COMMUNE de MAROLLES LES SAINT CALAIS

ENQUÊTE PUBLIQUE

OBJET : Demande de permis de construire déposée par la SAS GreenYellow pour la création d'une centrale photovoltaïque en autoconsommation sur la commune de Marolles Les Saint Calais (72).

CONCLUSIONS et AVIS

— Source Atlas des Zones inondables de la Bray (41)

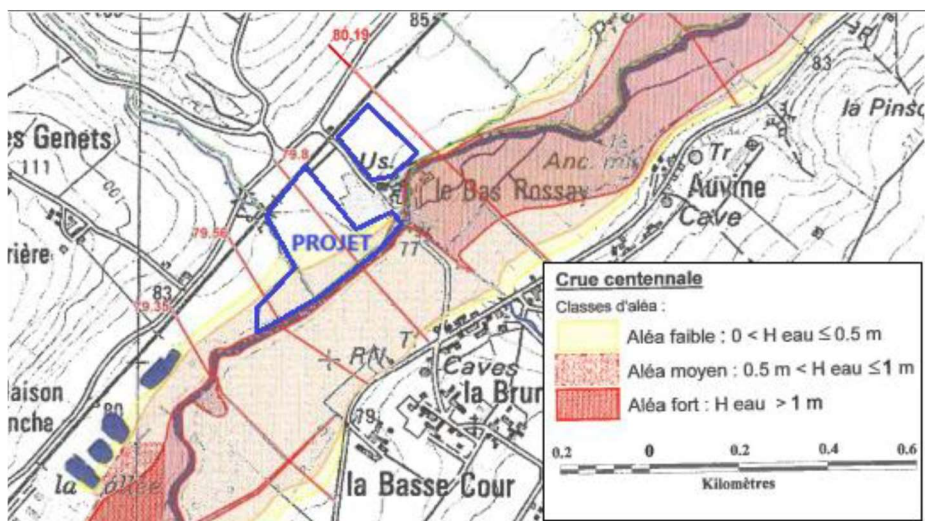
Le PLUi de la Communauté de Communes des Vallées de la Braye et de l'Anille identifie une zone inondable au sud/sud-ouest du site, et concerne environ la moitié des panneaux de la zone B.

La conception de la centrale photovoltaïque intègre des mesures de prévention, de protection qui permettront de résister aux inondations : elle privilégie d'abord l'évitement : **les locaux techniques sont implantés hors zones inondables et les équipements sensibles (postes, batteries) sont surélevés au-dessus de la cote de crue**. Les 1ers panneaux sont à + de 20m du ruisseau La Bray, et ils sont également positionnés **au-dessus du niveau maximal des eaux**, avec **un point bas rehaussé de 0,80 m à 1,1 m** ce qui donne une bonne marge de sécurité.

Le risque principal identifié concerne les **équipements électriques en cas de submersion, mais il est encadré par des dispositifs de sécurité** (arrêt d'urgence, supervision à distance, arrêt automatique). L'étude hydraulique met toutefois en évidence une vulnérabilité accrue en phase travaux, nécessitant un encadrement rigoureux et la mise en œuvre stricte de mesures spécifiques. En phase d'exploitation, le risque est jugé maîtrisable sous réserve du respect intégral de ces préconisations.

Conclusions de la commissaire enquêteur : Le porteur de projet a favorablement fait évoluer son projet. Porter le point bas des panneaux à 1.10m permet d'éliminer le sujet de la consommation d'espaces naturels, agricoles et forestiers et limite fortement la submersion des installations en cas d'inondation. Par ailleurs, la protection de la zone humide a été prise en compte. L'étude d'incidence hydrologique qui a été réalisée est très documentée et les mesures proposées, le plan d'implantation des dites-mesures sont, à mon avis, des éléments essentiels à la réussite de ce projet. Le porteur de projet a confirmé que tous les éléments de cette étude allaient être mis en œuvre.

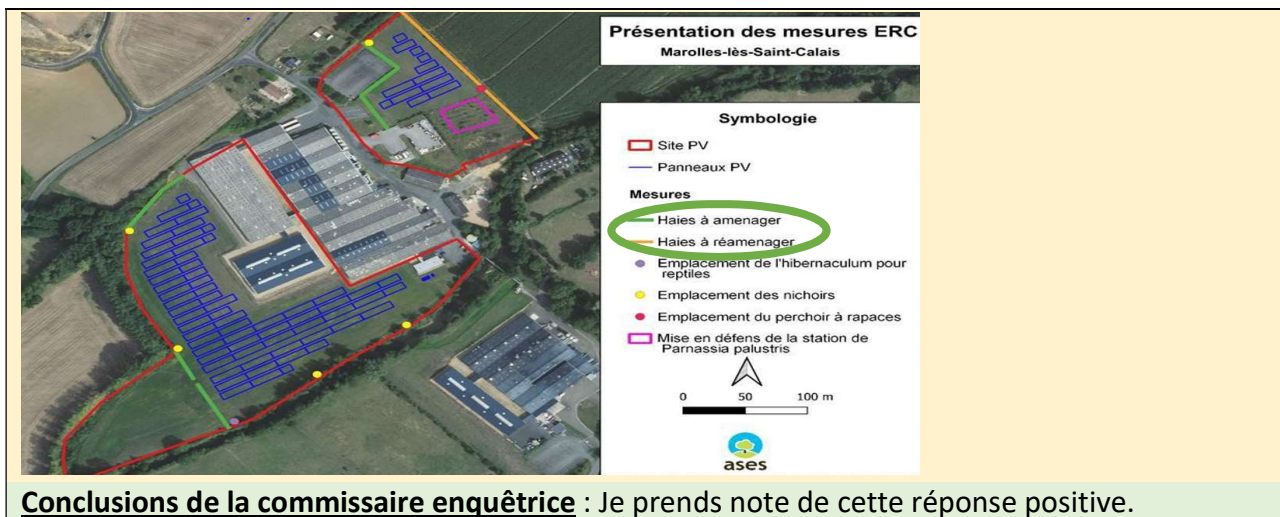
-- Si la surface Zone humide est inférieure à 1000m², quelles mesures de compensation prévoyez-vous ?

Réponse du porteur de Projet : *Le porteur de projet prévoit un câblage aérien permettant d'éviter de creuser des tranchées. L'impact sur la zone humide n'étant que faible (209 m²), les eaux de ruissellement alimentant les zones humides du site ne seront que peu affectées. Le projet n'est pas de nature à induire un impact significatif à compenser sur l'alimentation en eau de la zone humide et n'affectera pas l'apport en eau des cours d'eau en périphérie du site.*

Conclusions de la commissaire enquêtrice : Je prends note de la réponse qui se justifie compte tenu de la surface Zone humide impactée.
